LICITACIÓN PÚBLICA Nº 01/2022. S. I. y G.H.

OBRA: REFACCIÓN DE LA TERMINAL DE ÓMNIBUS DE SANTA FE – GRAL. MANUEL BELGRANO

Aclaración (Sin Consulta) Nº 2 – Fecha: 04/03/2022

PLANO: REUBICACIÓN AIRES
 ACONDICIONADOS

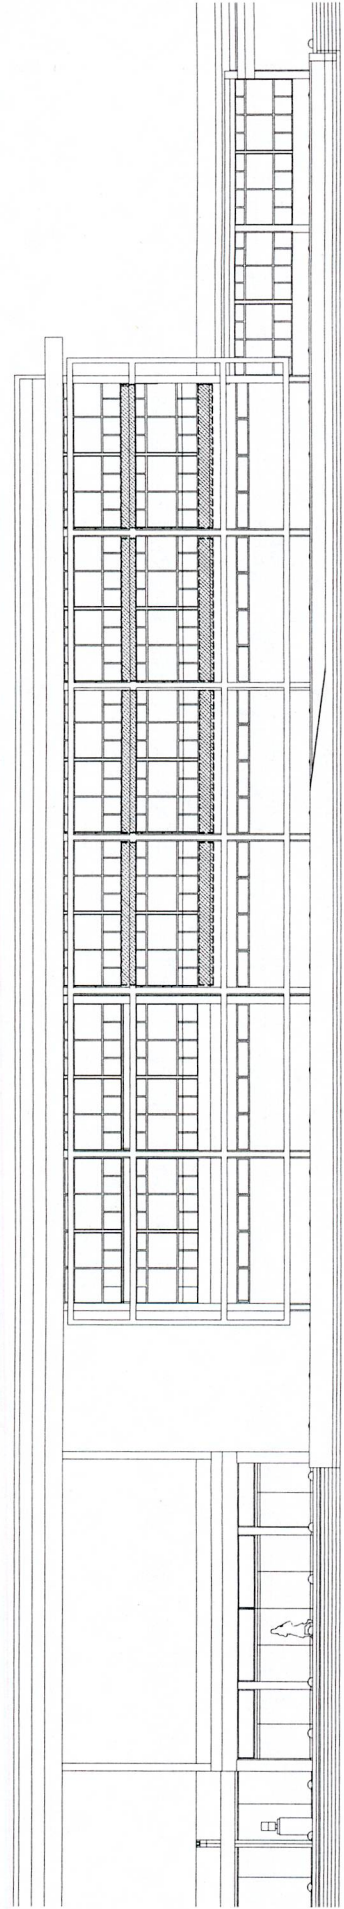
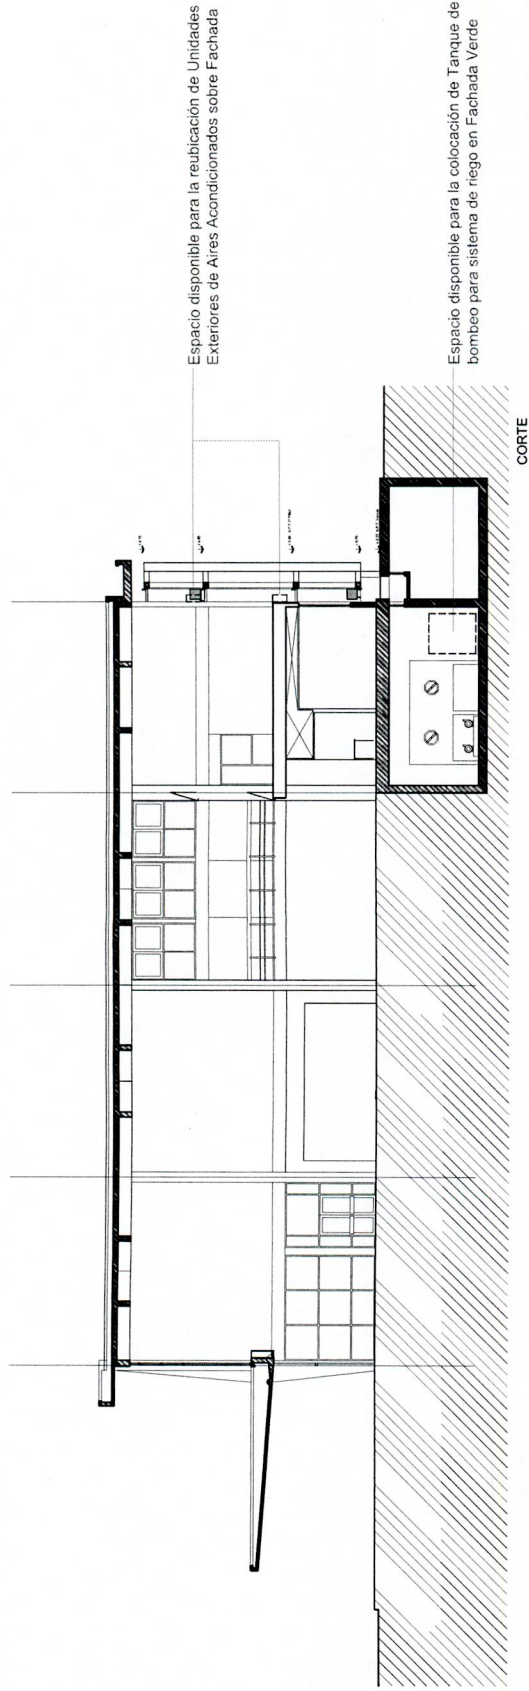
- Considerar en la fachada verde, la reparación de las fisuras que se ven a simple vista en una de las vigas de fachada.
- El sistema de control y el tanque cisterna para el sistema de bombeo se podrán instalar en la sala de máquinas del subsuelo. El mismo se ubica debajo de la escalera adyacente al ingreso principal del hall central, próximo al sector de fachada a intervenir con envoltorio verde. Ver plano adjunto.
- Las unidades exteriores de los aires acondicionados split de la fachada oeste se reubicarán dentro de la misma pero respetando un criterio de orden y alineación. Ver plano adjunto.

Espacio disponible para la reubicación de Unidades Exteriores de Aires Acondicionados sobre Fachada
